## DODATEK Č. 2

KE SMLOUVĚ O DÍLO SOD/00318/2025/ORM ZE DNE 12. 5. 2025

### Vybavení nové školy na Komenského náměstí – gastro zařízení

### Popis a odůvodnění změny:

**ZÁKLADNÍ INSTALAČNÍ PLÁN GASTROPROVOZU 1.NP**

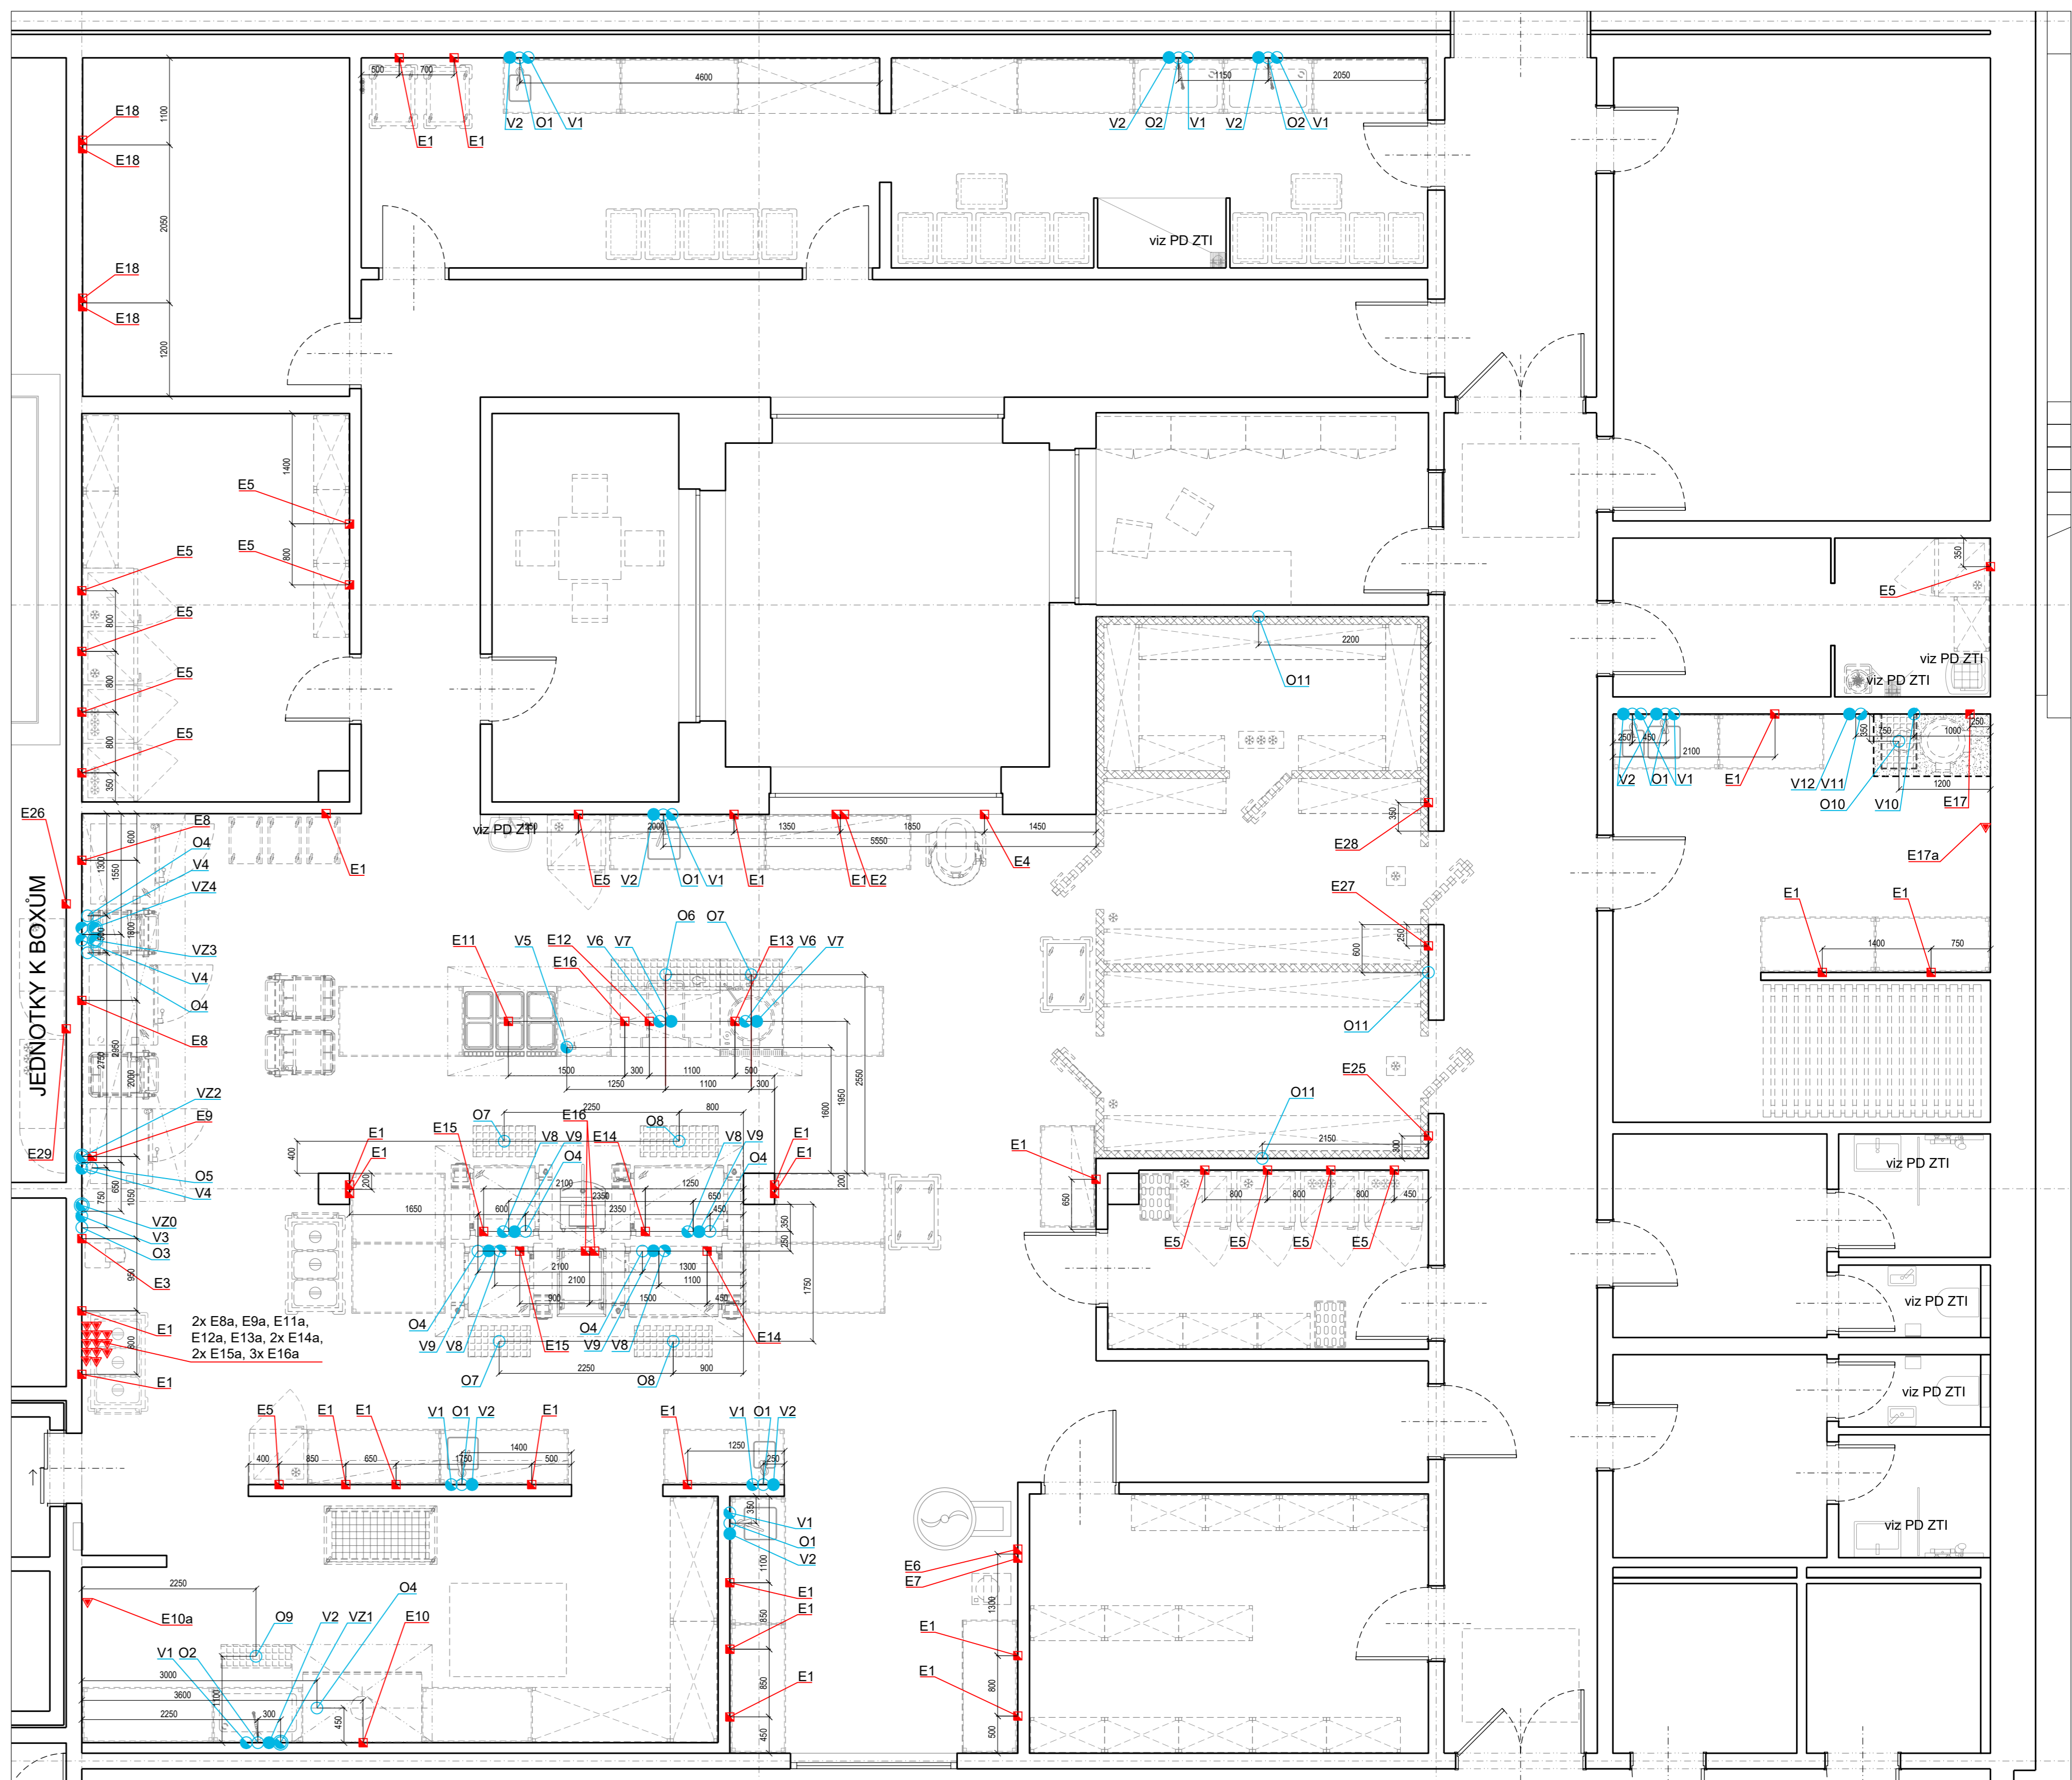
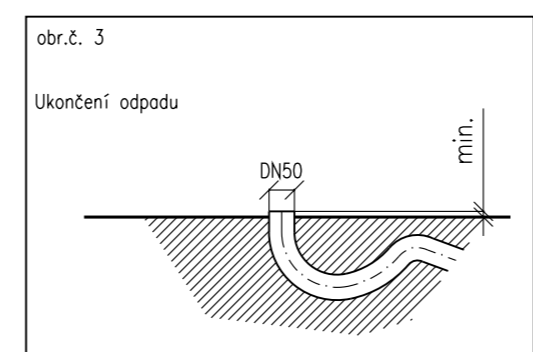
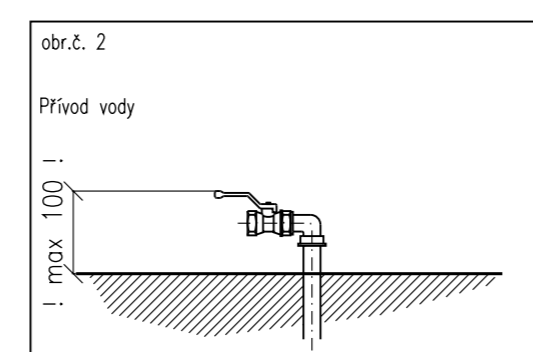
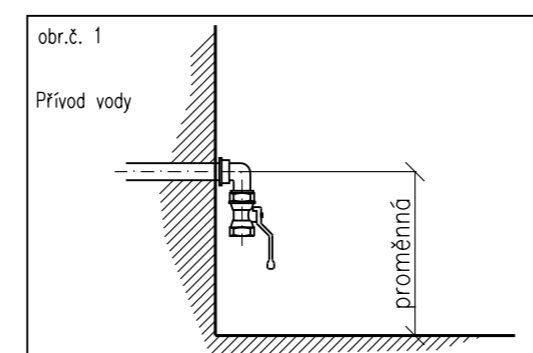
1. Z důvodu zajištění efektivnějšího a plynulejšího provozu při výdeji jídel ve školní jídelně bylo v průběhu realizace a po koordinaci provozních požadavků gastro technologie přehodnoceno původní řešení výdejního místa navrženého v projektové dokumentaci.  
Původní řešení počítalo s výdejním pultem provedeným jako sestava skříněk z truhlářské překližky kvality S/BB bříza na nerezovém soklu, které mělo být realizováno v rámci dodávky interiérového vybavení. Na základě doporučení autorského dozoru a dodavatele gastro technologie bylo rozhodnuto o změně technického řešení a realizaci nerezového výdejního pultu v rámci dodávky gastro zařízení.  
Důvodem změny je zejména zajištění vyšší odolnosti a životnosti zařízení při intenzivním provozu školní jídelny s vysokým počtem vydávaných jídel, stejně jako vhodnější hygienické, provozní a uživatelské parametry z hlediska manipulace, údržby a čištění. Nerezové řešení současně lépe odpovídá skutečnému provoznímu zatížení školní jídelny a požadavkům na plynulost výdeje jídel.

Původně navržené truhlářské řešení výdejního pultu nebude realizováno a bude řešeno jako odpovídající méněpráce v rámci dodávky interiérového vybavení.

2. Pro zlepšení provozu a zajištění větší plynulosti Provoz výdeje bude doplněn i o zásobník na sklenice s vyměnitelnými koši. Toto doplnění zvýší plynulost provozu a bude pohodlnější pro uživatele i pro následnou údržbu a úklid.

3. Po zahájení realizace bylo zjištěno, že není nutné mít 2 ks položky č. 24. počet byl upraven na jeden kus.

Kód	Předmět	původní počet	nový počet	rozdíl	cena ks	cena vícepráce (změny)	nová cena celkem
24	pracovní stůl - nerezový, police ve výšce 150 mm, nerezová zásuvka, zadní lem, cca 1700x700x900 mm	2	1	-1	14234,8	-14 234,80	14 234,80
	celkem méněpráce					-14 234,80

Kód	Předmět	původní cena/ks	vícepráce/ks	počet ks	původní cena celkem	cena vícepráce celkem	nová cena celkem
100 doplnění	na jednom z pěti pracovních stůlů: položka doplněna o pracovní stůl skříňový, rozměry mm( )1650x300x900, úpravy stolu, přední opláštění, přední sokl, atypické provedení podél rozvaděče	19 287,00		5	96 435,00		
100 změna	podlahového topení - dřívka, obj. číslo OCS-N09-160709	0,00	15 620,00	1	0,00	15 620,00	112 055,00
101	do položky 101 do všech 5 kusů doplněna nástavba na výdejní linku se skly: rozměry (mm) 1400x250y400, změna provedení: uchycení , hranaté provedení dle požadavku arch. kanceláře , obj. číslo OCS-N43-140204	19 999,00		5	99 995,02		
101 změna			3 783,00	5		18 915,00	118 910,02
101a - nová položka	Nerezový atyp Držák na čtečku, umístění na pozicích B a D důvodem změny je úprava začátku výdejního pultu, kde bude umístěn zásobník na koše a podnosy Obj. číslo: OCS-ATYP_NEREZ	0,00	1 350,00	2	0,00	2 700,00	2 700,00

101b - nová položka	Konzolový vozík na podnosy a příbory Rozměry (mm): 610x710x1355 kapacita 120 ks max. nosnost 150 kg velikost podnosů 530x375 mm, z chromniklové oceli 18/10 mm 4 kolečka z toho 2 s brzdou v horní části 3x nerezové GN 1/4-150 mm na příbory atyp, Obj. číslo: AB-90173-NKPP	0,00	28 712,00	2	0,00	57 424,00	57 424,00

101c nová položka	Pojezd na plata Rozměry (mm): 1000x300x00 - vícedílné provedení, - 4x trubkový pojezd, - 1x rohový díl 90° dělený na 2x 45°, - včetně konzolí - celonerezové svařované provedení Obj. číslo: OCS-N44-100300		6 780,30	12		81 363,60	81 363,60
107	Pracovní stůl skříňkový -úprava stolu: Rozměry (mm): 2400x700x900 úprava stolu pro vestavěný zásobník přední opláštění, sokl JIŽ ZAHRNUTO V PŘEDCHOZÍ NABÍDCE Obj. číslo: OCS-N09-200709	0,00	0,00	0	0,00	0,00	
x	Montážní práce komplet doprava, montáž za vícepráce, Obj. číslo: GSL-PH_031	0,00	10 560,00	1	0,00	10 560,00	
107a	Podávací šachta na koše 1ks 16 800,000 16 800,00 21% Hmotnost (kg): 22 Rozměry (mm): 615x615x725 Konstrukce je vyrobena z chromniklové oceli 18/10 Zvedací plošina umožňuje plynulý pohyb pomocí tažných pružin, které zajišťují udržování konstantní výškové úrovně vloženého koše. Podávací šachta samostatná, je určena k podávání košů. Rozměry vnitřní (mm): 508x508 Kapacita: 6 košů Velikost košů: 500x500x115 Rozměr otvoru pro vestavbu (mm): 595x595 BEZ KOŠŮ Obj. číslo: AB-11226-PŠ-500X500	0,00	16 800,00	1	0,00	16 800,00	16 800,00
